**SYNDICAT INTERDEPARTEMENTAL POUR
L'ASSAINISSEMENT DE L'AGGLOMERATION
PARISIENNE - SIAAP
REFONTE GLOBALE DU SITE SEINE-AVAL
REFONTE DE LA FILE BILOGIQUE**

RAPPORT DE LA COMMISSION D'ENQUETE

- A. RAPPORT D'ENQUETE
 - B. CONCLUSIONS MOTIVEES.
- (Dossier n° E. 15000047)

Figure 7 : Plan masse et schéma conceptuel de la filière biologique

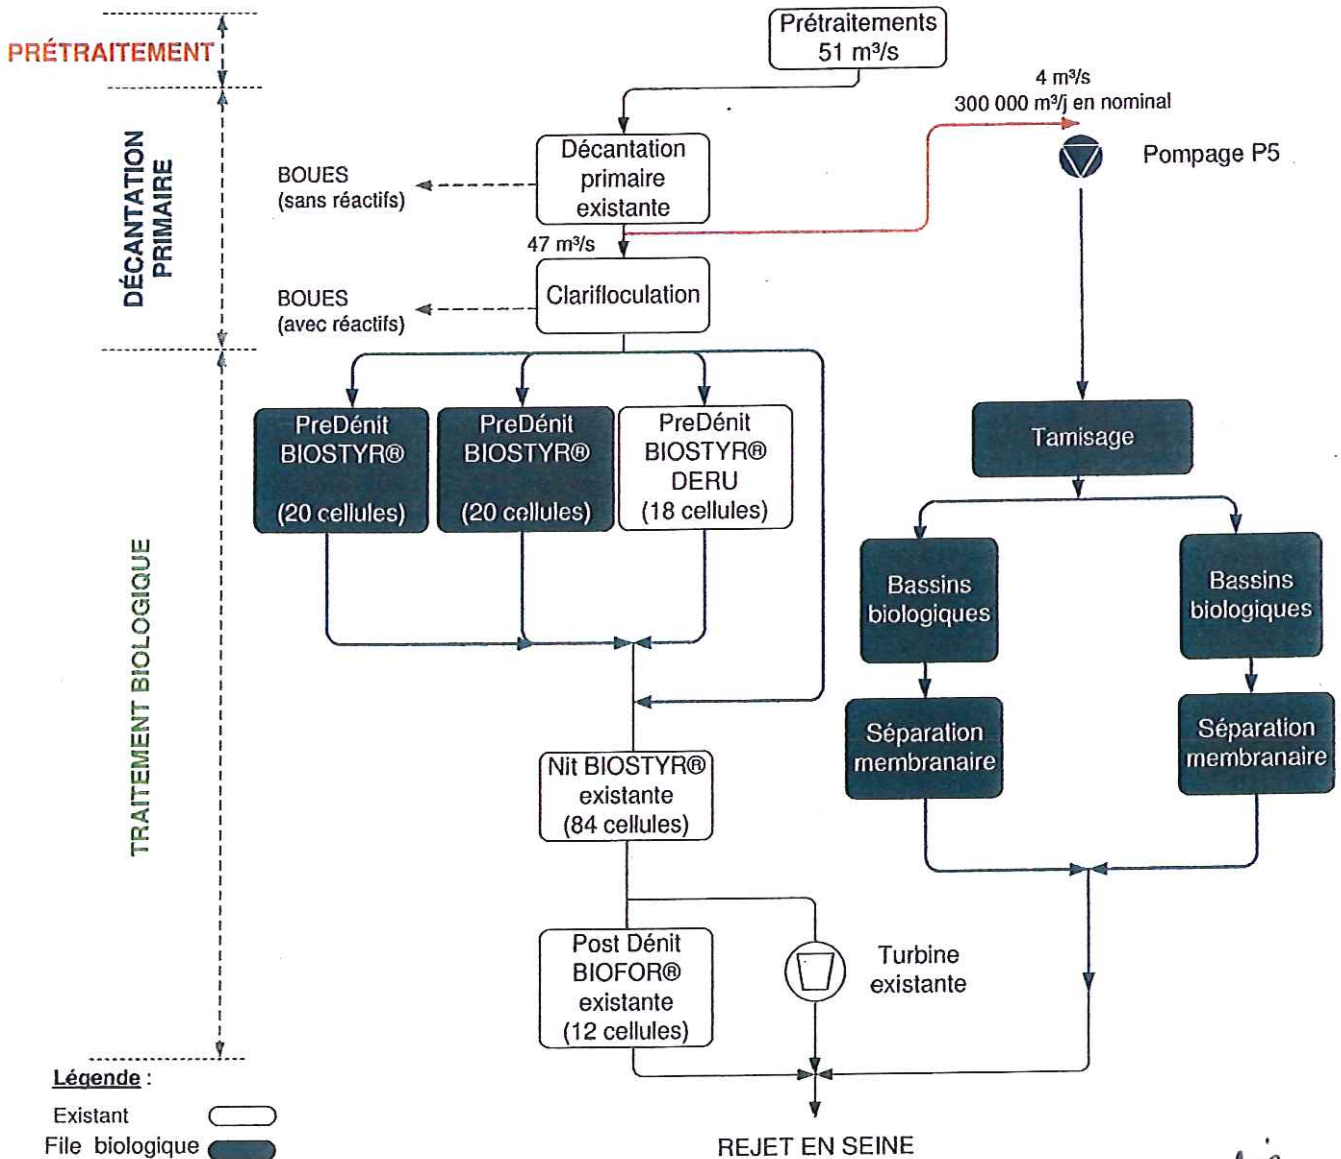
Concernant le descriptif des nouvelles installations le dossier est quelque peu indigent en matière de caractéristiques de chacune des filières. Les dimensions des bâtiments ne sont pas indiquées et le contenu de chacun d'eux est dispersé dans différents chapitres. Les unités de désodorisation par exemple qui sont annexées à chaque bâtiment ne sont pas décrites, leur existence n'étant signalée qu'au chapitre des nuisances olfactives de l'étude d'impact.

D'une manière générale le dossier ne comporte pas de descriptif des installations dans le sens de la présentation habituelle des dossiers d'enquêtes publiques. Ceci ne remet pas en cause évidemment l'intérêt du projet, mais en complique son assimilation par les tiers.

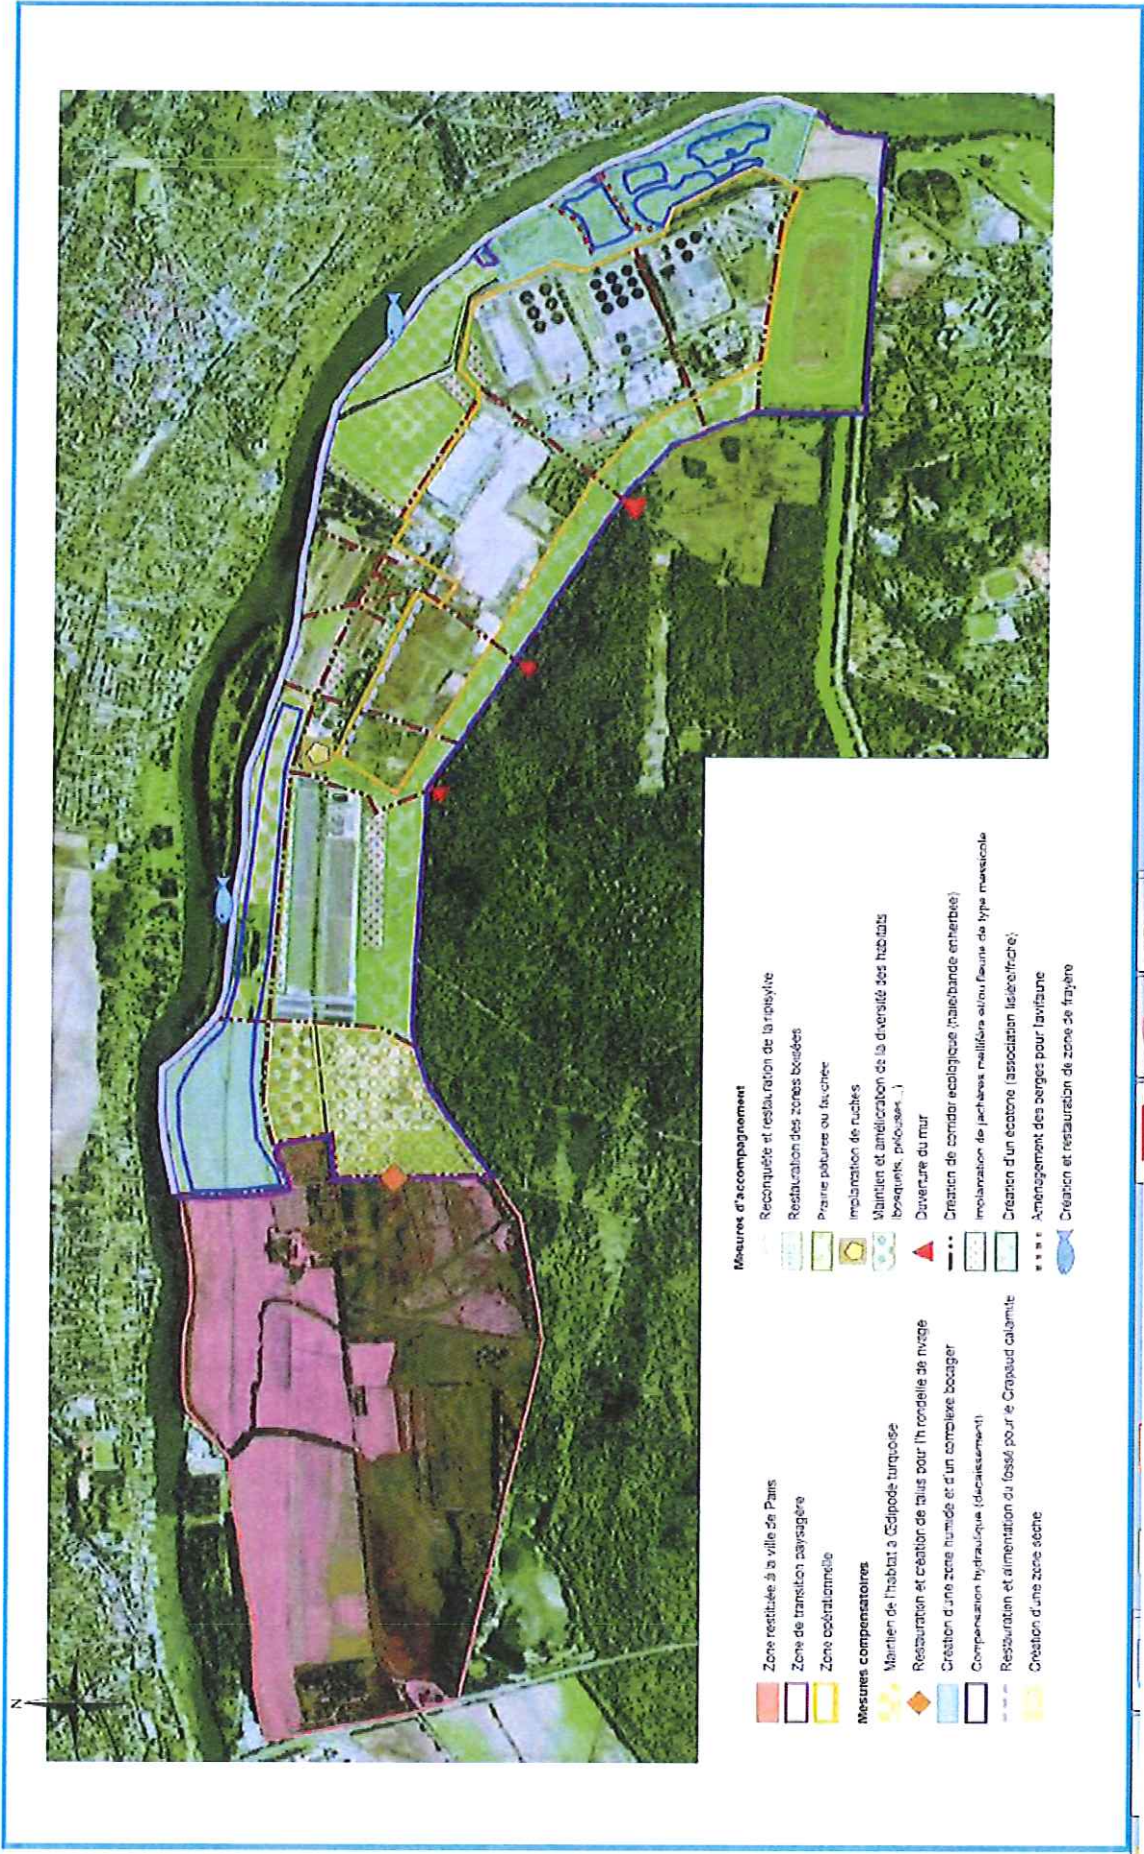
Yvelines Environnement demande que soit clairement explicités l'ensemble des moyens qui seront mis en œuvre pour assurer la protection de la flore et de la faune citées plus haut par l'Autorité Environnementale.

Les objectifs du SIAAP visent à mettre en œuvre une usine verte intégrée dans le paysage de la plaine.

Les emprises nouvellement créés ou libérées feront l'objet d'un aménagement paysager au fur et à mesure du développement des constructions et aménagements liés à la refonte globale du site. Une réflexion globale est par ailleurs menée par le SIAAP pour les aménagements paysagers, la gestion intégrée des eaux pluviales et les mesures compensatoires du site au sein de la zone opérationnelle et de la zone de transition paysagère afin d'assurer une cohérence de traitement des différentes opérations de la refonte en matière de traitement paysager.
